**Codice Procedura:** 4226

**Oggetto:** “Progetto per la costruzione e l’esercizio di un impianto fotovoltaico grid connected di tipo retrofit denominato “Dirillo” della potenza nominale di picco pari a 943,80 kWp, da realizzarsi su terreni agricoli siti in località Pozzo Ribaudò, nel Comune di Vittoria (RG).”

**Procedimento:** Verifica di Ottemperanza ex art. 28 del D.Lgs. 152/2006 e ss.mm.ii..

**Parere C.T.S. n. 1009/2025 del 30/12/2025**

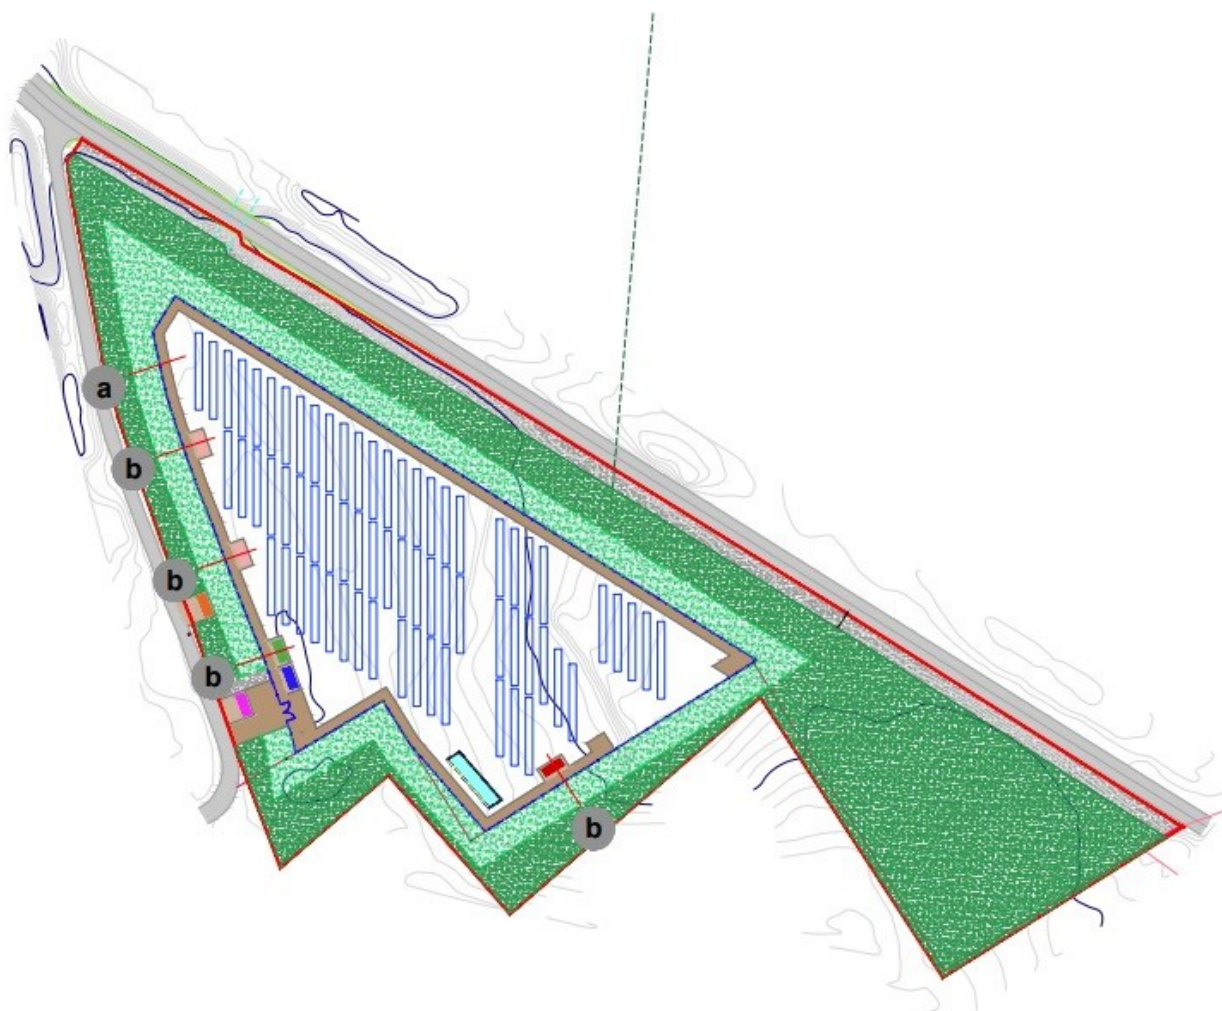
**CONSIDERATO** che nell'elaborato "Piano esecutivo delle opere a verde" si riporta, tra l'altro, la descrizione in dettaglio:

- della realizzazione delle fasce perimetrali, della larghezza di 10 m, estesa 6.721,58 mq. costituita con vegetazione autoctona coerente con le condizioni pedoclimatiche dell'area, per la quale il proponente specifica che: - *La specie vegetale che verrà utilizzata, in considerazione delle sue caratteristiche è rappresentata dall'olivo (Olea Europea L.) con la varietà "Tonda iblea", tipica cultivar del territorio Ragusano, o in alternativa, qualora non disponibile sul mercato, con altre Cv. affini, diffuse nell'areale di riferimento. Inoltre verrà realizzata prima della messa in esercizio dell'impianto in modo tale da garantire una schermatura quanto più precoce possibile e che prima della messa in esercizio verrà depositata la richiesta relazione accompagnata dalla documentazione fotografica di dettaglio.(...)ed evidenza, altresì, che la fascia di mitigazione sarà negli anni oggetto di monitoraggio ambientale con redazione di report periodici, anche di natura fotografica, che ne documenteranno il relativo stato vegetativo. I lavori a verde saranno supervisionati da un Dottore Agronomo esperto in materia che si interfacerà con la direzione lavori del cantiere al fine di meglio organizzare e gestire tutte le operazioni di realizzazione dell'impianto a verde. I lavori a verde saranno condotti con personale di provata capacità. I lavori sugli alberi (impianto, potatura, ancoraggio) saranno effettuati da personale di provata qualificazione. La fascia di mitigazione perimetrale, avrà anche una funzione ecologico-funzionale, utile per offrire ristoro all'ornitofauna ed alla piccola fauna. Il Proponente descrive altresì, tra l'altro, i lavori di trapianto, le lavorazioni del terreno, le modalità di posizione di messa a dimora e di Potatura, di Irrigazione, il Cronoprogramma degli interventi di realizzazione fascia di mitigazione;*

- degli Interventi a verde nella fascia di rispetto in prossimità della SS 115, per i quali si specifica che: - *Nella fascia di rispetto di 30 m (...) gli interventi a verde saranno previsti tramite l'impianto di essenze arboree ed arbustive. Tale area coincide in parte con un tratto della fascia di mitigazione e con la restante area libera di proprietà del proponente che, secondo quanto previsto nella condizione ambientale n. 3 di cui al parere C.T.S. n. 346 del 17/11/21, sarà destinata ad interventi di riqualificazione naturalistica con l'utilizzo di vegetazione autoctona, coerente con il contesto pedoclimatico e paesaggistico dell'area e che nella fattispecie, sarà riconducibile ad esemplari di Lentisco, Terebinto, Olivastro e Ginestra odorosa. (...) Si*

- **degli Interventi di mitigazione paesaggistica in prossimità delle cabine**, evidenziando nello specifico che: - saranno previsti interventi di mitigazione paesaggistica anche per l'area interessata dal posizionamento delle cabine. Le cabine, così come indicate nel layout di progetto, sono quelle riferibili: - alla cabina di consegna esterna; - alle cabine utente esterne; - alle cabine di trasformazione. Per queste aree, di limitata estensione a causa della loro particolare ubicazione e per le particolari funzioni tecniche, è previsto l'impianto di vegetazione autoctona, coerente con il contesto pedoclimatico e paesaggistico dell'area; in particolare si prevede l'utilizzo di esemplari riconducibili al Lentisco, Terebinto, Olivastro e Ginestra odorosa.

**CONSIDERATO e VALUTATO** che il Proponente ha redatto specifici elaborati progettuali nei quali sono state recepite le indicazioni di cui alla condizione ambientale n. 2.

**VALUTATO** che dall'esame della documentazione presentata dal Proponente emerge che la **condizione ambientale n.2** è da ritenersi **da ottemperata**;

**CONSIDERATO e VALUTATO** quanto prodotto e dichiarato dalla ditta proponente, **la Condizione Ambientale n. 2 è ottemperata.**
